Oggetto: **[ID:7626] BRINDISI (BR):** Progetto di un impianto agrivoltaico denominato AEPV12 avente potenza in immissione pari a 11,22 MW e potenza moduli pari a 12,14 MWp con relativo collegamento – impianto ubicato in agro del Comune di Brindisi in località C.da La Macchia.

Procedimento ai sensi dell'art. 23 del D.lgs. n. 152/2006

Proponente: Columns Energy Spa

Parere VIA

Fig. 5 Simulazione dell'impatto del progetto lungo la strada per Pigna Flores (pdv 1)

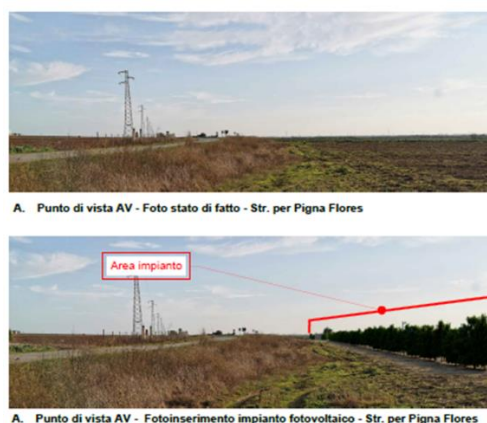
Si rileva inoltre che i lotti dell'impianto di progetto si sviluppano parte in prossimità della SP 43 e parte in adiacenza alla Strada per Pigna Flores, dalle quali le visuali panoramiche risentirebbero notevolmente della cumulabilità degli impatti,

In particolare si ritiene che la dinamicità del punto di vista dell'osservatore che percorre le suddette strade, consentendo di abbracciare nel tempo di percorrenza su entrambi i lati tutta l'area di intervento in una visuale ad ampio raggio ed in movimento, comporterebbe notevoli impatti in ragione dell'accostamento visuale e delle interrelazioni paesaggistiche e culturali dell'impianto di progetto con le masserie citate in narrativa, con particolare riferimento a Masseria Palmarini, Masseria Cafarello, Masseria Pigna Flores, Masseria Nicoletto (attorno alle quali orbitano i lotti di progetto), considerato che con tutta probabilità i lotti di progetto ricadono nei terreni agricoli la cui economia produttiva ha gravitato nel corso dei secoli intorno alla presenza delle suddette masserie.

Fig. 7 Elaborazione della Soprintendenza ABAP BR-LE (l'impianto in esame è riportato in blu).

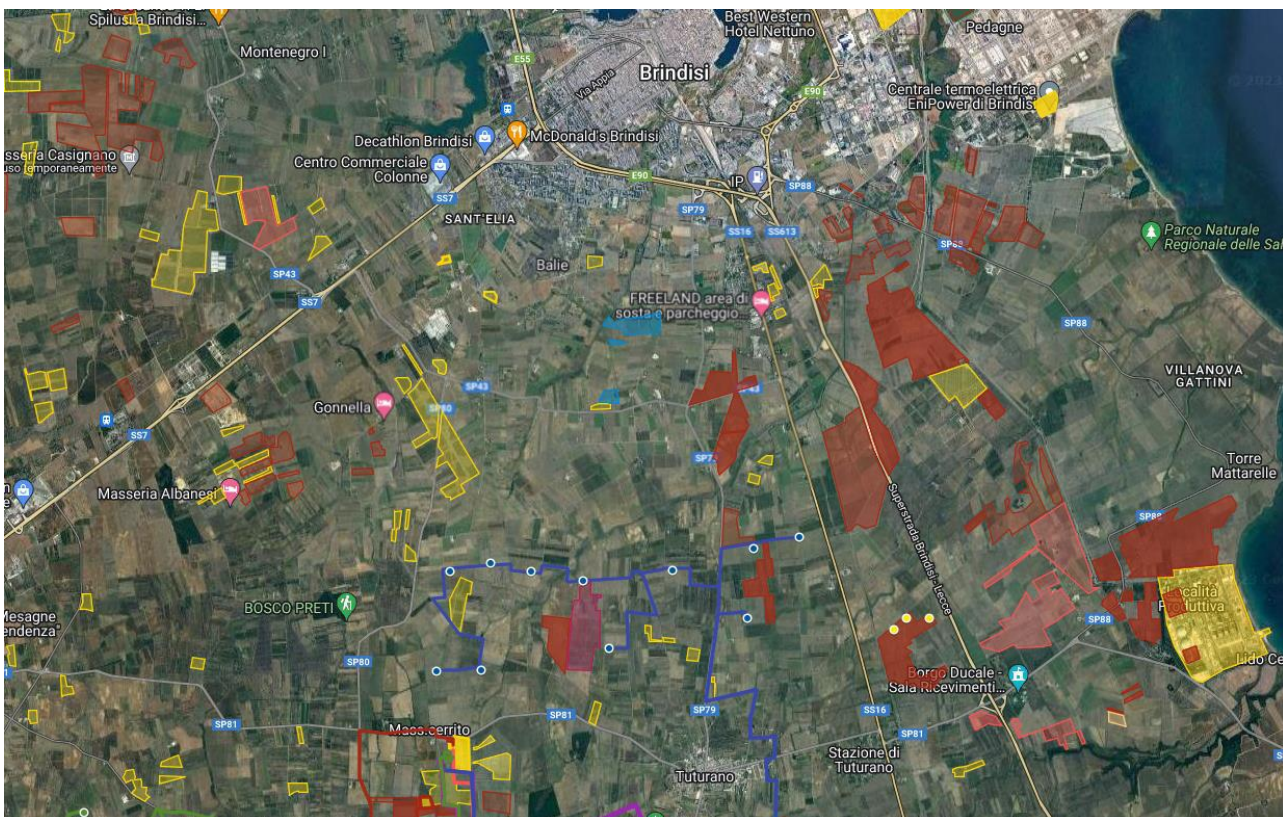
Nell'area vasta riportata nel S.I.A. si rileva la presenza di altri impianti fotovoltaici di notevoli dimensioni, che hanno comportato un elevato consumo di suolo e una rilevante trasformazione della texture agricola soprattutto in aree prossime a ovest dei lotti di progetto. Quanto affermato è supportato dall'analisi riportata nell'elaborato FH91TR5_03_RIC_Relazione_Impatti_Cumulativi, nel quale sono graficizzati gli impianti realizzati e gli impianti con iter di autorizzazione chiuso positivamente come risultanti dall'Anagrafica FER. Considerato il raggio di 5 km, il dato riportato aumenta esponenzialmente, data la presenza diffusa su tutti i lati ma soprattutto a ovest di altri campi fotovoltaici in esercizio, come attestato dall'anagrafica FER, anche al netto degli impianti con iter di autorizzazione chiuso positivamente e di quelli in fase di autorizzazione.

Quanto affermato è supportato, oltre che dall'Anagrafica FER, anche dalle mappe sotto riportate elaborate dalla SABAP BR-LE ed in continuo aggiornamento, nelle quali sono graficizzati gli impianti – eolici e fotovoltaici – realizzati (in giallo), autorizzati (in verde) e in corso di istruttoria (in rosso). I suddetti impianti sono considerati anch'essi detrattori in quanto hanno già comportato un elevato consumo di suolo e una rilevante trasformazione della texture agricola.
